改善箇所説明図

エンジン・ルーム内

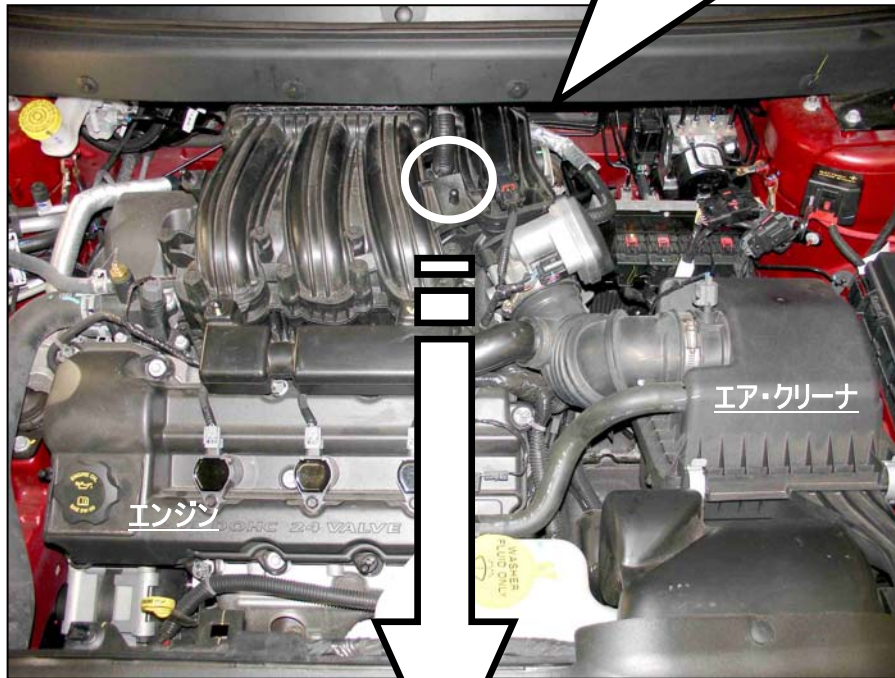
PCVバルブ

基準不適合箇所

不具合の内容

エンジンに組付けられている PCV(ポジティブ・クランクケース・ベンチレーション)バルブにおいて異品を組付けたものがある。そのためエンジン・クランク・ケース内で発生するブローバイ・ガスの還元が適切に行われず、過度のブローバイ・ガスが燃焼室に入り、排出ガス基準を満たさないおそれがある。

改善の内容

全車両、PCV バルブを点検し、対象となるものは正規品に交換する。

識別 : エンジン・ルーム内右側のストラット上部にあるパネル固定ボルトへ黄色ペン塗布。
